Prot. n^  
Prec. n^ 8423/17  
OGGETTO:

Li, 29.01.2018

Procedura di VIA statale relativa al progetto del "Rifacimento Metanodotto Mestre-Trieste, tratto Casale sul Sile-Gonars DN 400 e opere connesse" e il "Metanodotto Mestre – Trieste interventi per il declassamento a 24 bar e opere connesse" Proponente Società Snam Rete Gas S.p.A.

**Invio osservazioni ai sensi dell'art.24 comma 3 del D.Lgs. 152/06 e s.m.i.**

*Allegati:*  
*Planimetria progetto nuovo canale scolmatore;*

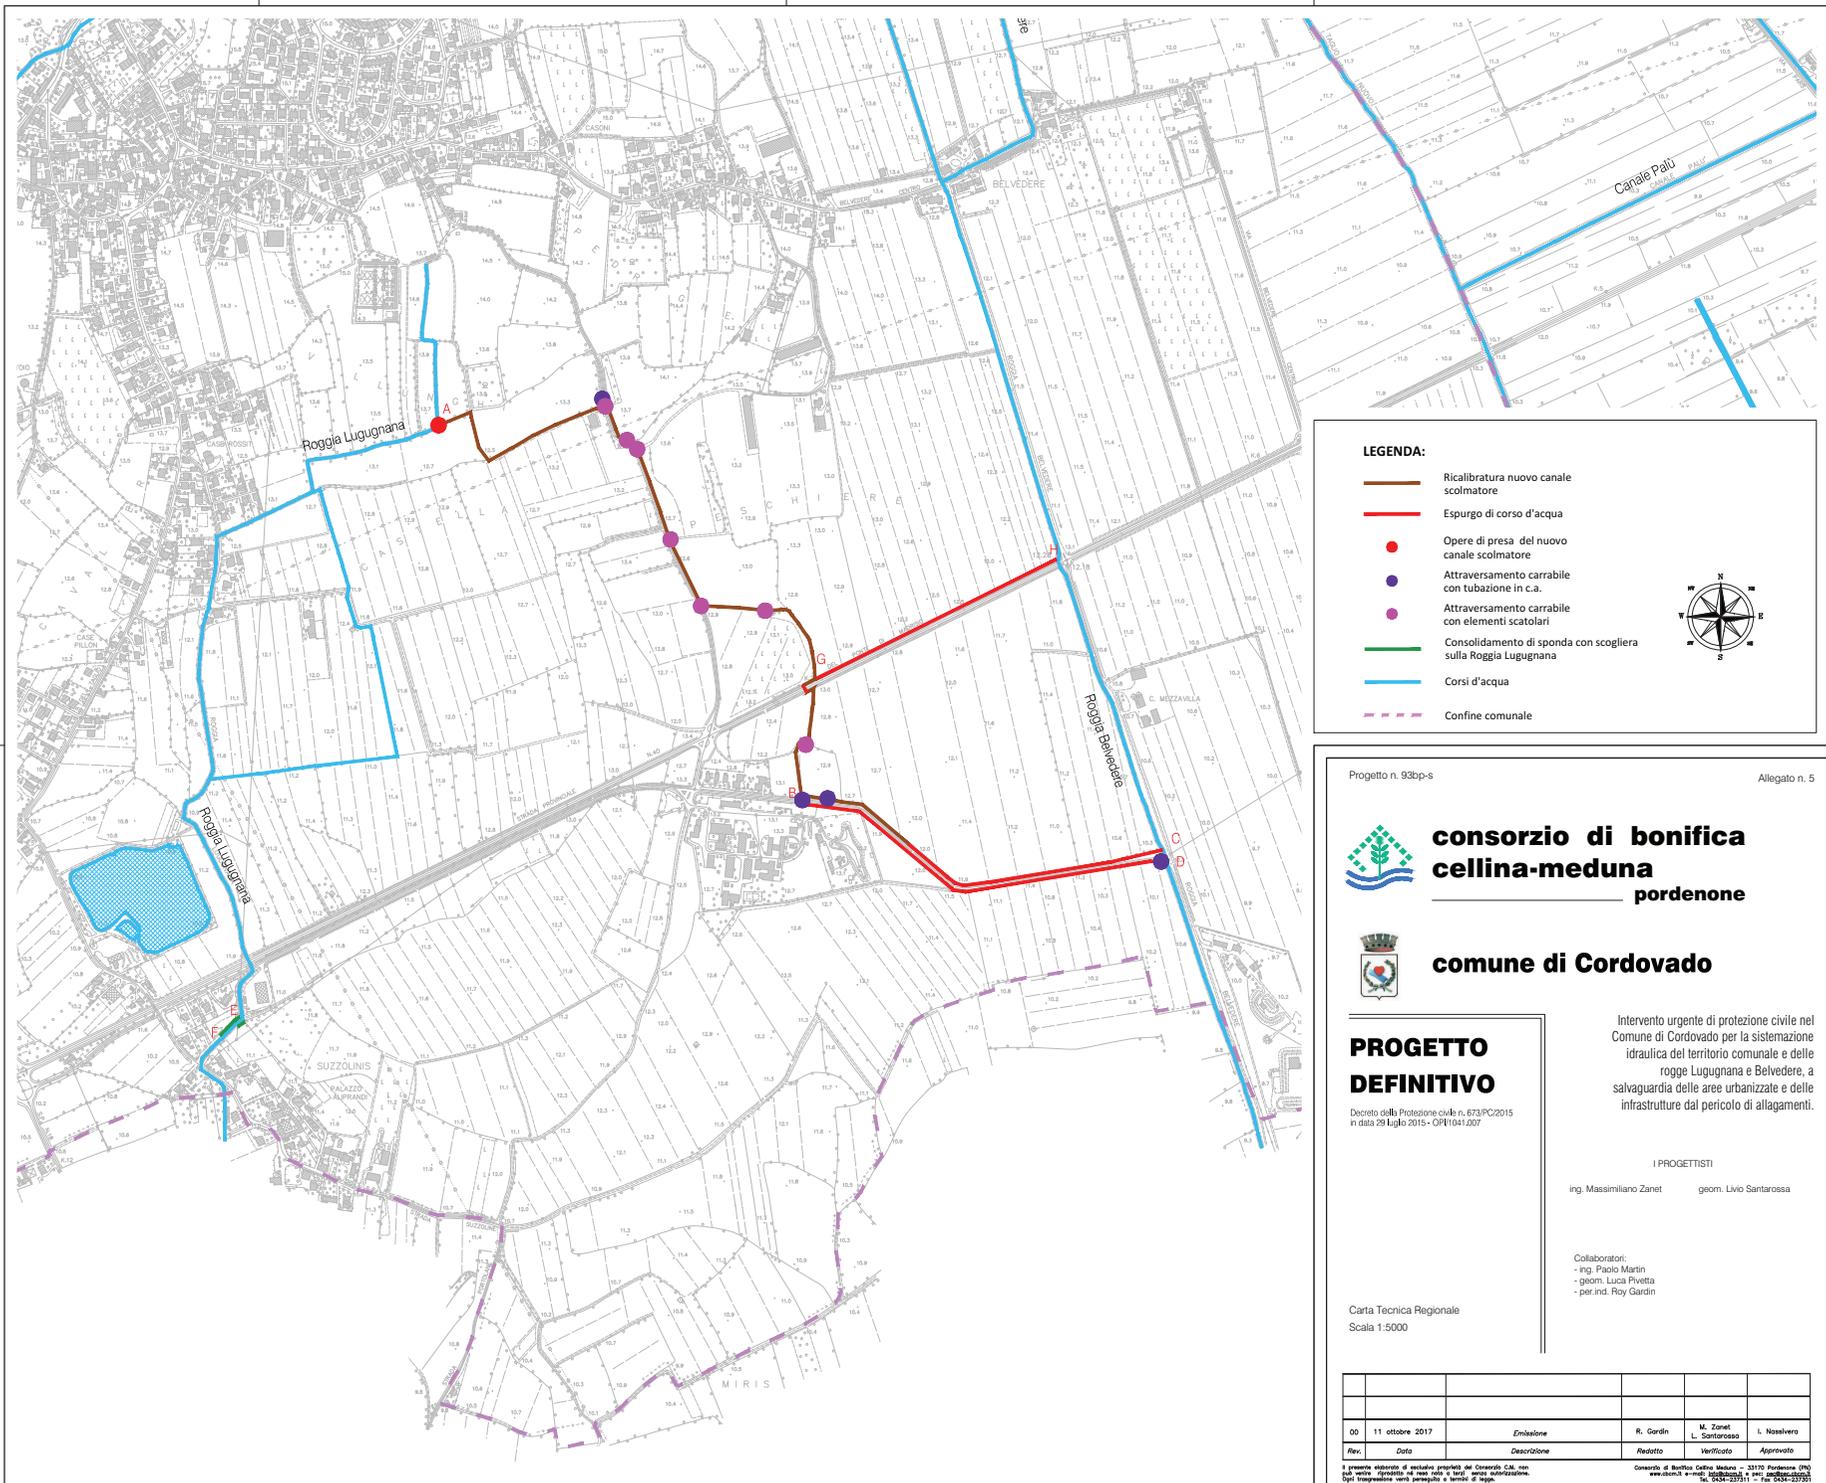
- ☒ durante la fase di esecuzione delle opere, qualora vengano previste lavorazioni comportanti il superamento dei limiti acustici, dovrà essere richiesta la specifica autorizzazione ai sensi della L. 447/95 e s.m.i. secondo le linee guida ARPA approvate con Decreto del Direttore Generale n. 123 del 20.05.08;
- ☒ per quanto concerne gli attraversi dei corsi d'acqua di competenza del Consorzio di Bonifica Cellina Meduna attenersi alle osservazioni avanzate dallo stesso con nota Prot. 630 del 26.01.2018;
- ☒ tenere presente, nei successivi gradi di progettazione, della nuova previsione di realizzazione del nuovo canale scolmatore (vedasi planimetria allegata) già inserita nel PRGC con variante nr. 23 in vigore dal 18.08.2017 e attualmente, a livello progettuale giunta al progetto definitivo;
